Objet : Questions et réponses : ajouts de réponses et informations complémentaires

1. Questions additionnelles de la commission adressées à la SHDM suite aux séances thématiques d'information des 14, 15, 16 et 17 mai 2007

PROJET CONTRECŒUR

Commentaires sur les rapports soumis en 2003
au sujet de l'effet des vibrations générées par la
carrière Lafarge

SITE CONTRECOEUR
PHASAGE

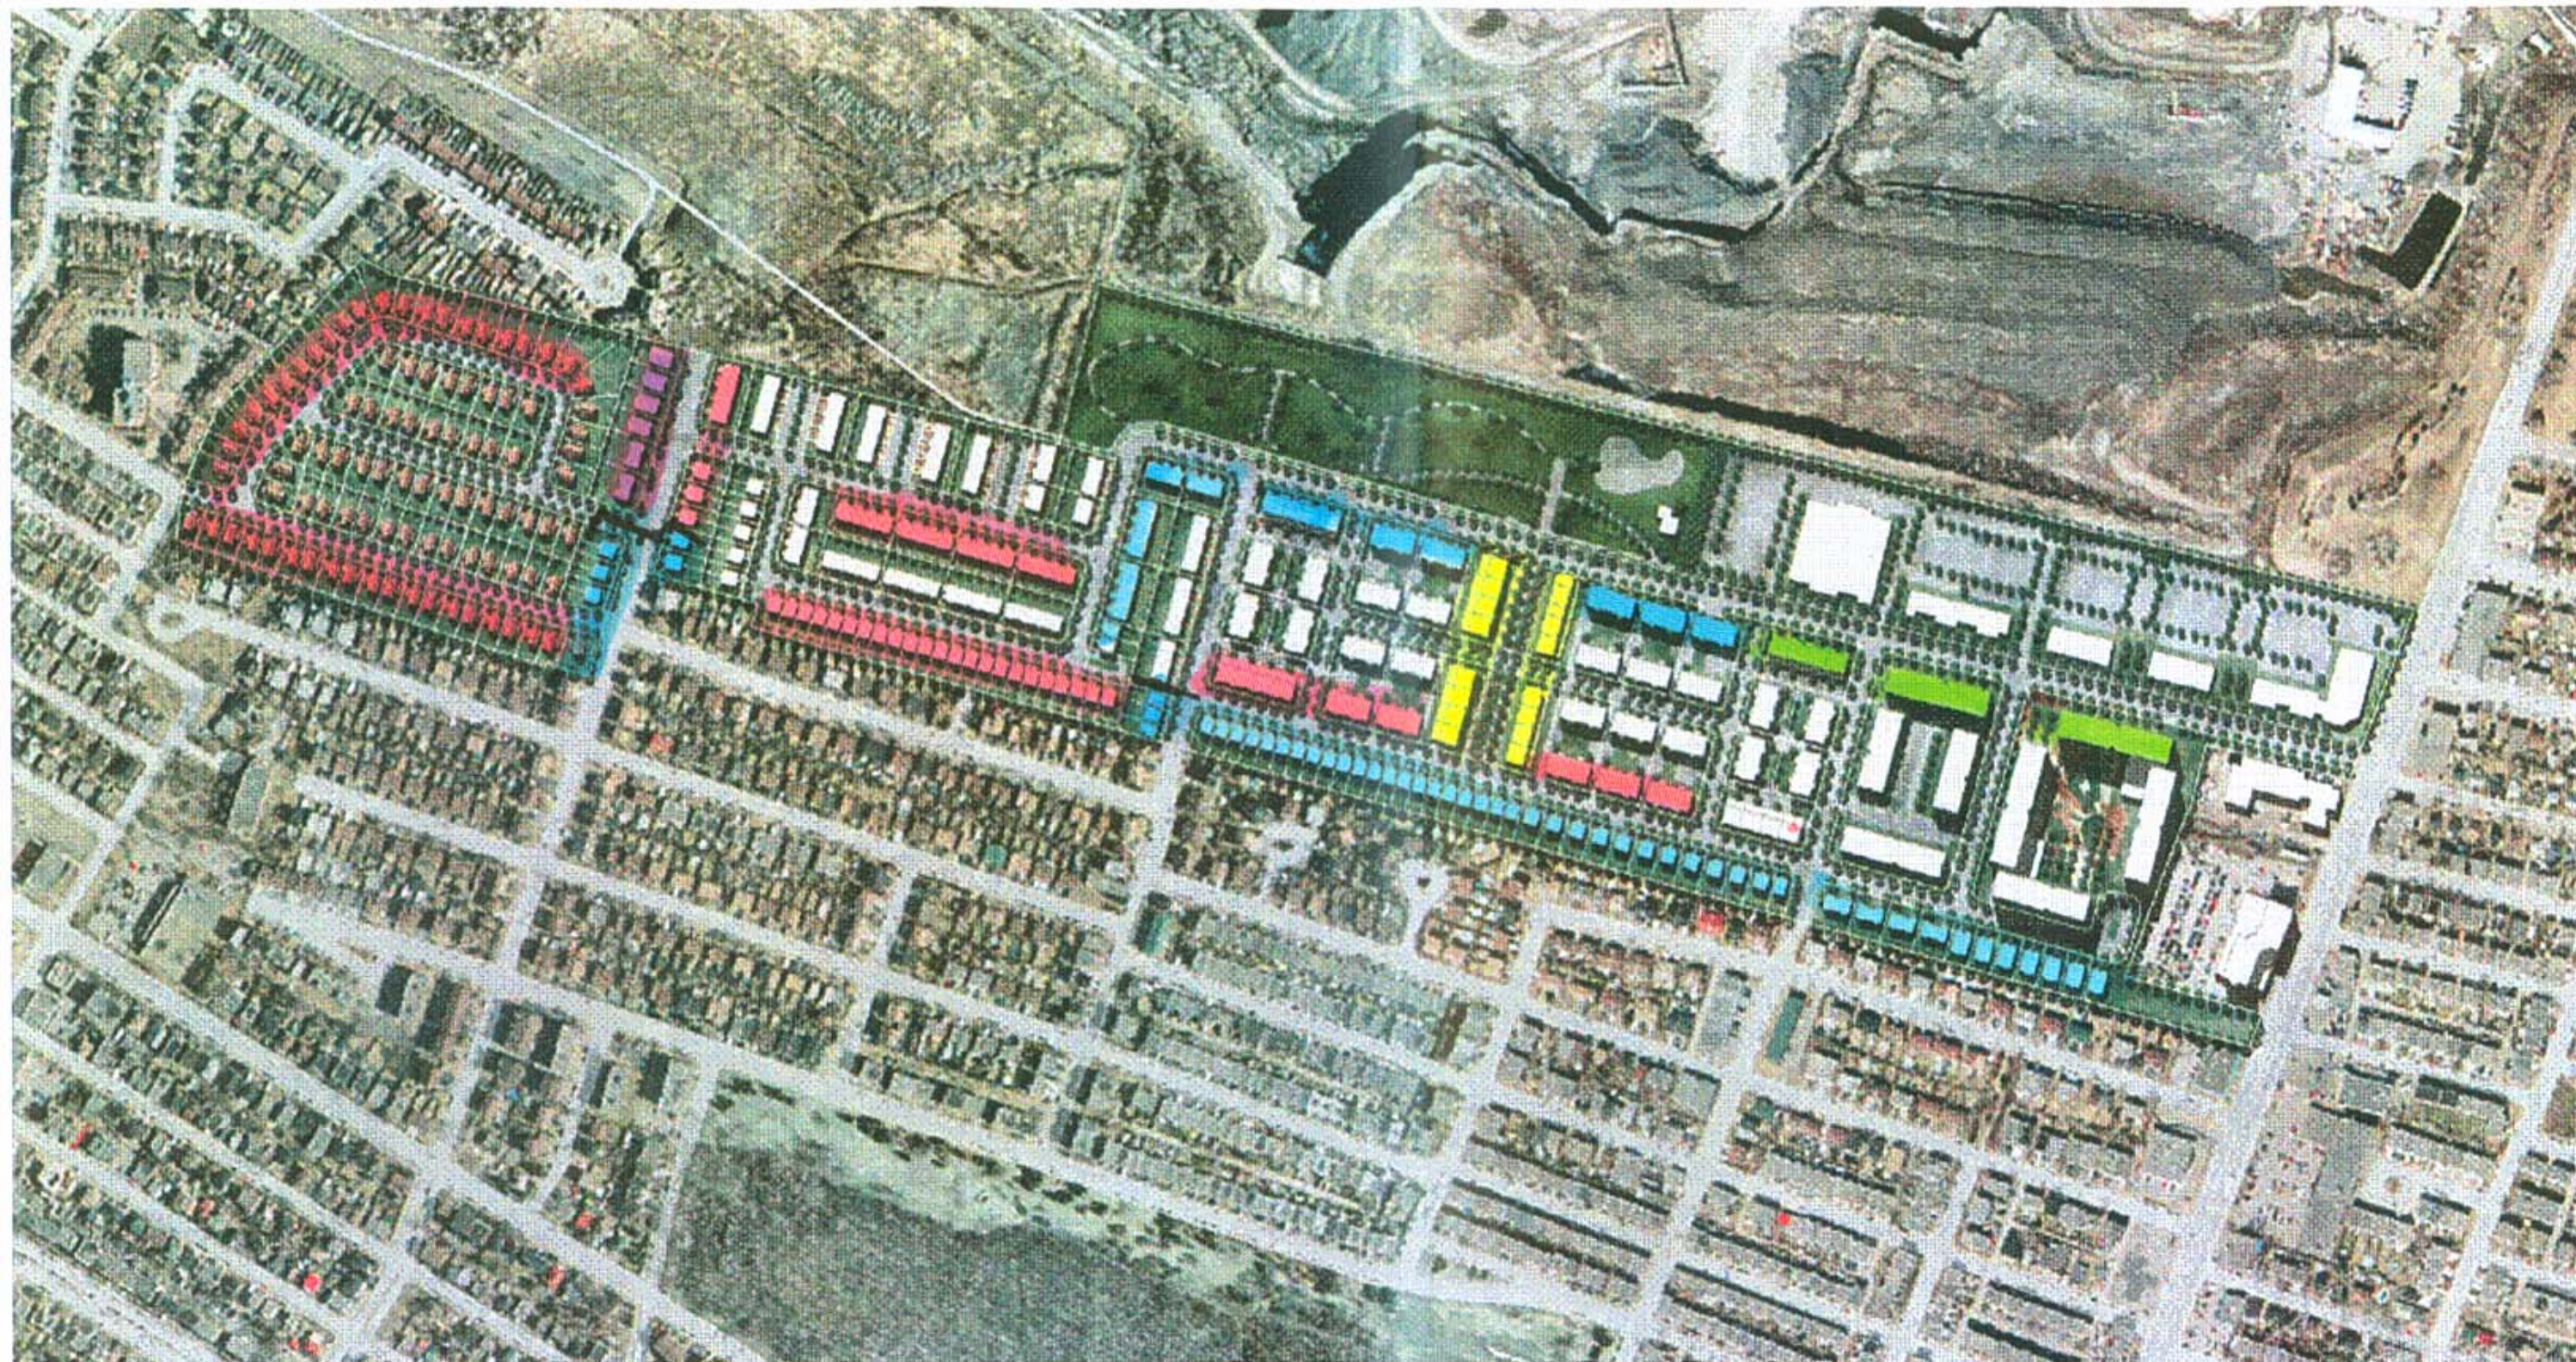
Q1. Pouvez-vous nous faire parvenir un tableau des échéanciers du phasage du projet en indiquant, si possible, l'étalement dans le temps des demandes de permis?

Voir planche intitulée « Site Contrecoeur - Phasage » ci-jointe

Figure 1 - Vitesse particulaire vs Distance scalaire (Shell 2001 et Essai 00-29)

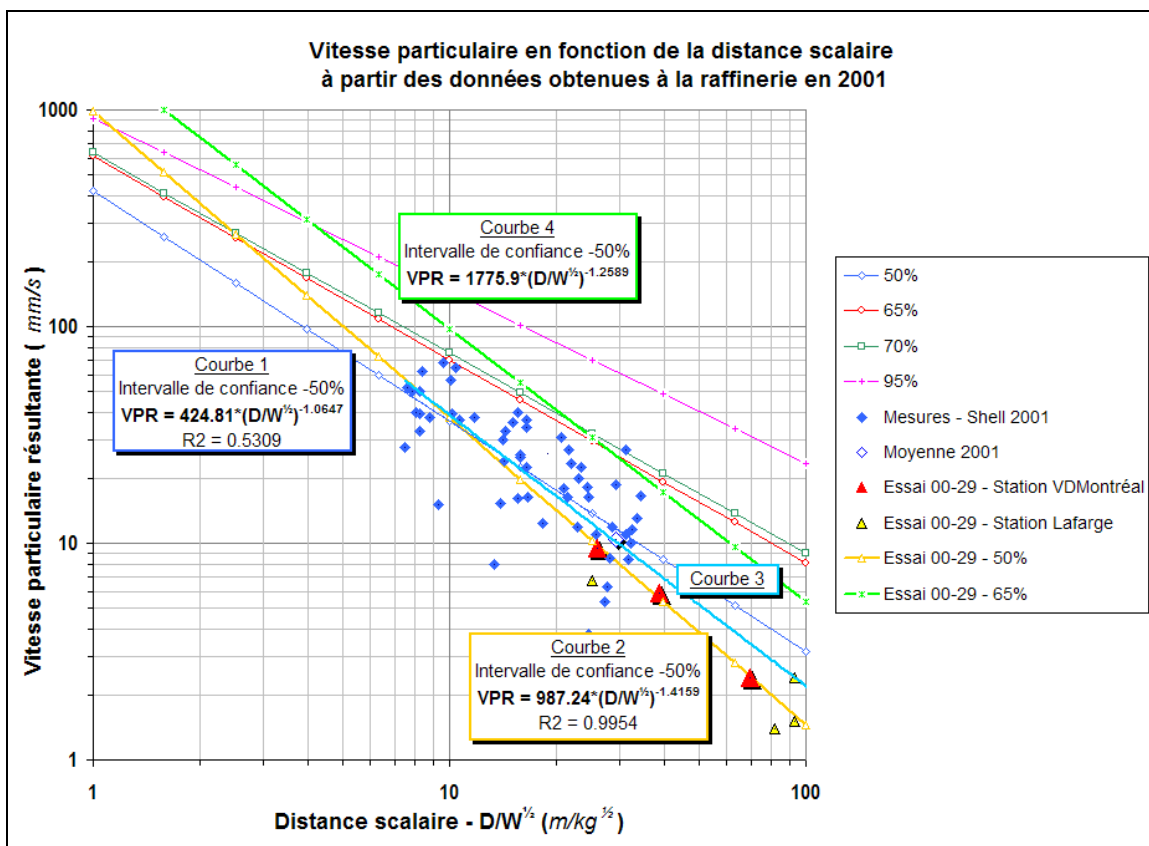
Q5. Quelles sont la précision et l'exactitude des niveaux estimés d'intensité des vibrations associées aux activités de dynamitage dans la carrière Lafarge, présentés aux figures 3.1 à 3.6 du rapport annexé au document 3.6 et intitulé *Vibrations – Carrière Lafarge, SHDM – Projet Contrecoeur, Version finale, Claulac Inc. – Experts-Conseils, NoRéf. : C-03744-1B?*

Dans le second rapport (C03744-1A) nous avons produit un graphe qui montrait les valeurs de vitesse particulaire obtenues en 2001 et 2002 près de la raffinerie en fonction de la distance scalaire.⁶ Ainsi que celles obtenues par le laboratoire de la ville de Montréal lors d'un essai contrôlé réalisé lors du sautage **00-29**.

Sur ce graphe montré ci-dessous, les losanges en bleu représentent les mesures réalisées en 2001 du côté de la raffinerie Shell, les triangles en rouge représentent celles obtenues par le laboratoire de la ville de Montréal lors du sautage **00-29** et les triangles en jaune celles mesurées par Lafarge lors de ce même sautage.

En utilisant ce graphique nous avons produit quatre courbes de régression.

- **Courbe 1** : Données de 2001;
- **Courbe 2** : Mesures de la ville de Montréal et de Lafarge lors du sautage 00-29;
- **Courbe 3** : Toutes les mesures incluant celles de la ville de Montréal et de Lafarge;
- **Courbe 4** : Toutes les mesures incluant celles de la ville de Montréal et de Lafarge mais avec un intervalle de confiance de 65%.

Les cartes de prédiction de l'intensité des vibrations ont été réalisées en utilisant les courbes 1, 3 et 4. La courbe 2, qui aurait été plus favorable, n'a pas été utilisée parce qu'elle n'était basée que sur un nombre très petit de points. Deux cartes ont été produites pour chacune des courbes; l'une représentant les conditions qui prévaudraient si des sautages étaient effectuées le long du front de taille exploitable à l'époque et l'autre représentant les conditions qui prévaudraient si des sautages étaient effectuées à la limite d'exploitation de la propriété.

Figure 1 : Plan de modélisation acoustique

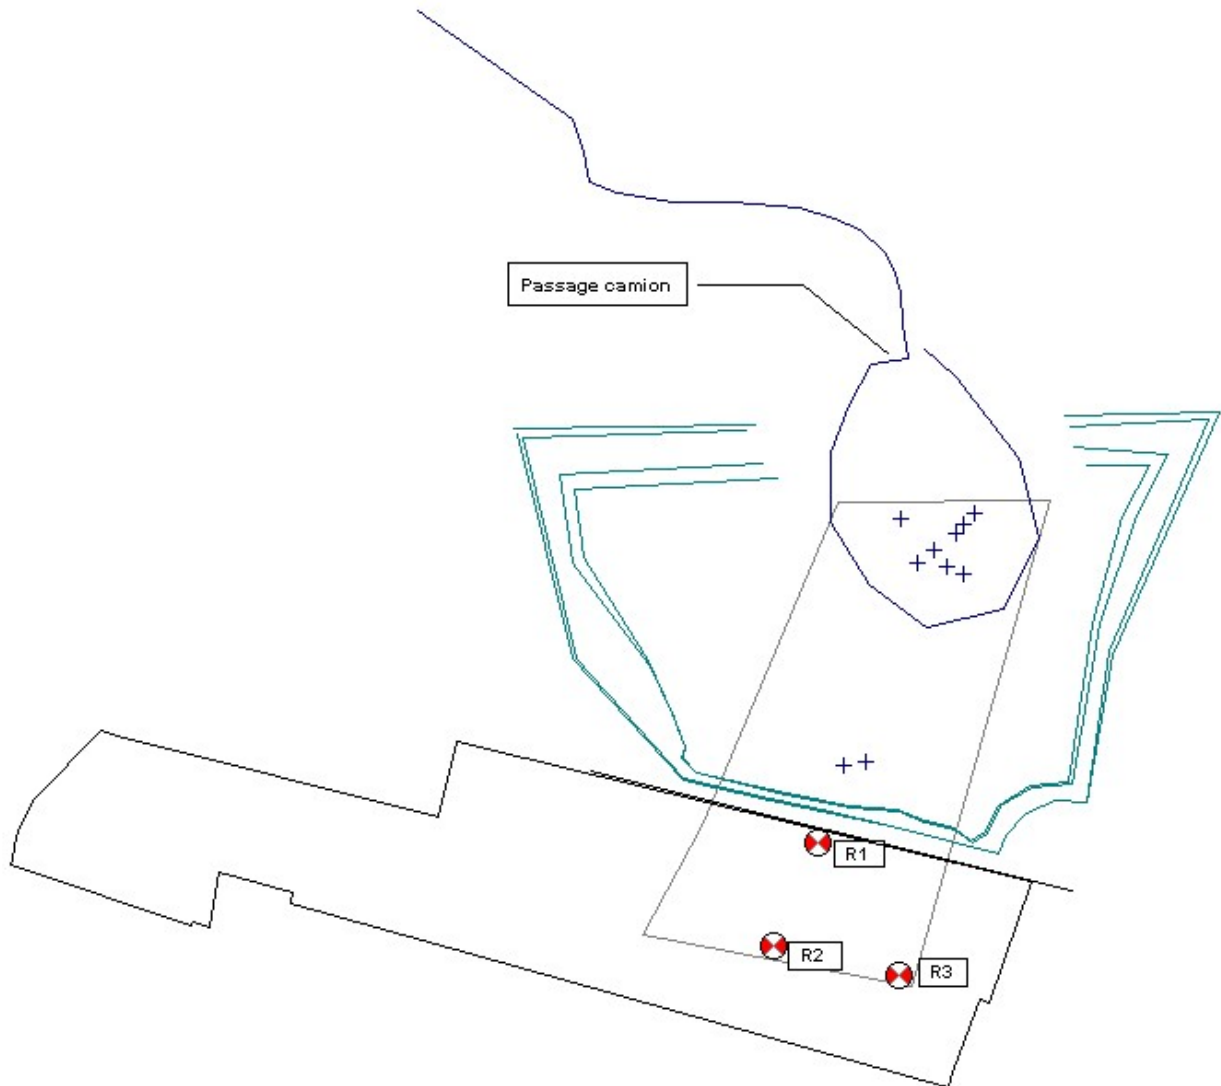
Q7. L'évaluation de l'environnement sonore au site Contrecoeur tient compte du bruit associé à l'opération des concasseurs dans la carrière. Est-il possible de tenir compte d'autres sources de bruit liées à l'exploitation de la carrière, notamment celui associé au matériel roulant, ainsi que celui des torchères des usines situées dans le parc industriel de Montréal-Est? Quelles mesures d'atténuation supplémentaires pourraient être considérées, le cas échéant, afin d'atténuer l'impact de ces autres sources de bruit?

Les informations concernant le chemin emprunté par les camions de chargement (voir figure 1) ainsi que leur fréquence de passage ont été fournies par Ronald Lauzon de l'entreprise Lafarge dans les correspondances du 8 juin 2007. Il en ressort que le nombre de passage des camions de chargement entre 6h et 17h est d'une moyenne d'environ 18 par heure.

Les simulations informatiques ont été calculées avec et sans la butte proposée dans l'étude précédente d'une hauteur de 7,40 mètres.

Le plan général présentant l'aménagement de la modélisation est joint en annexe.

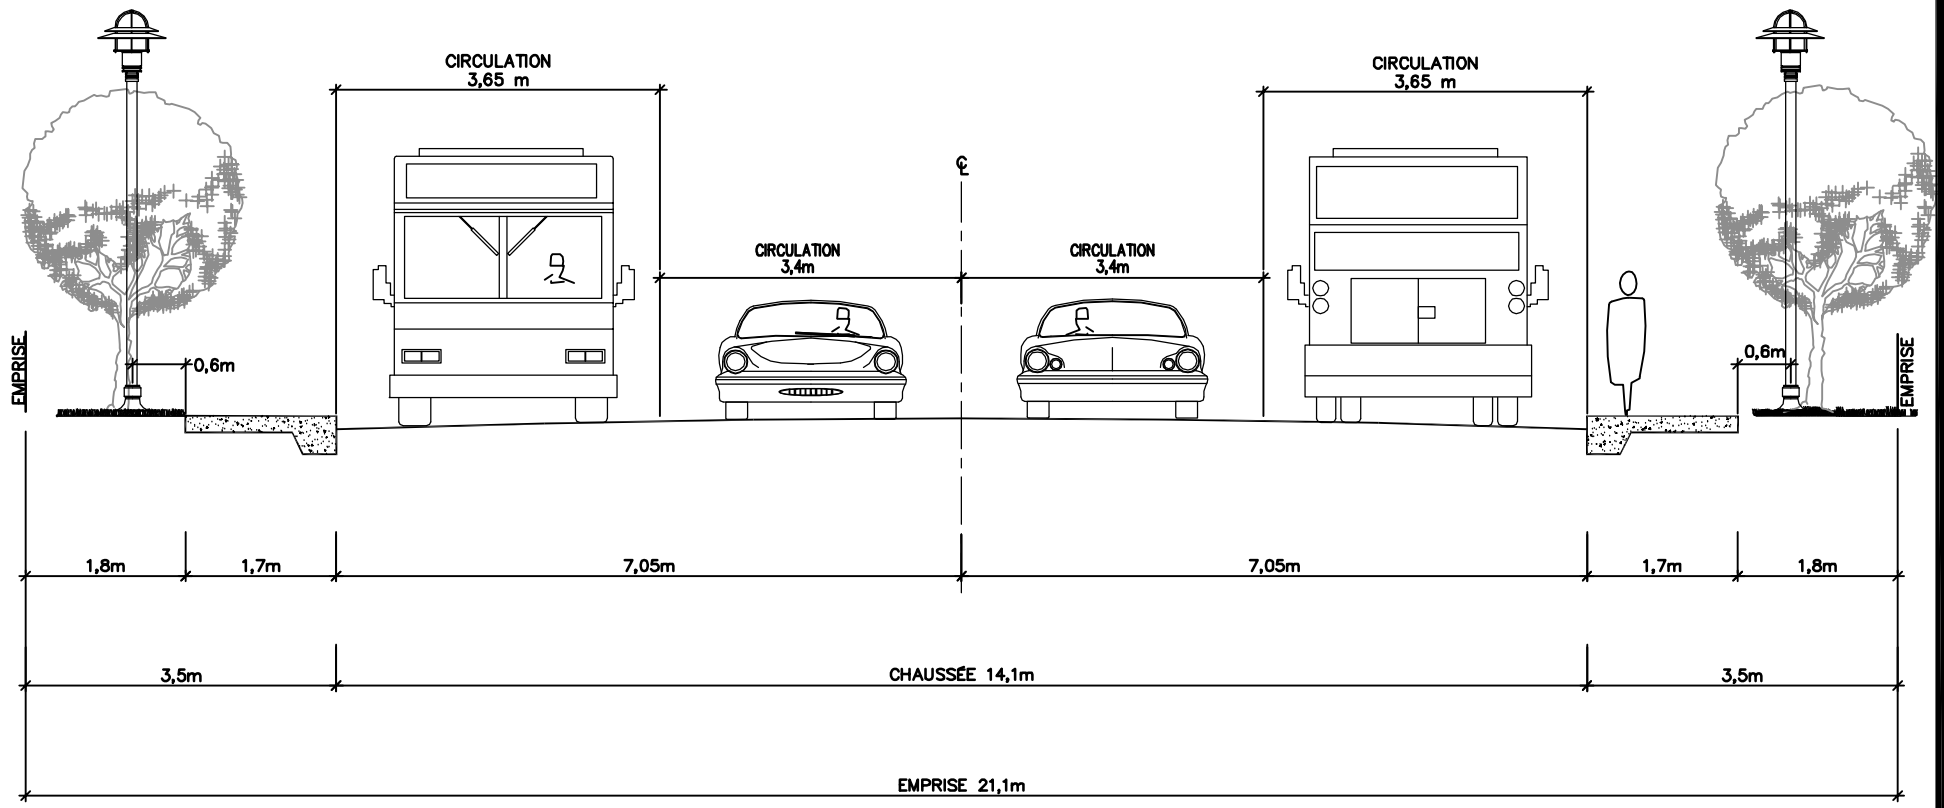
B) En réponse aux questions Q4 et Q5 de la commission à l'arrondissement (document 5.4), le Service des infrastructures, transport et environnement fait référence à l'addenda de l'étude d'impact sur les déplacements déposée par la SHDM (document 6.9). De quel addenda s'agit-il?

« Sur le boulevard Contrecoeur, deux voies réservées pour autobus sont envisagés. La géométrie du boulevard Contrecoeur permettra un tel aménagement avec suffisamment d'espace pour une voie réservée par direction en plus d'une voie de circulation par direction. »
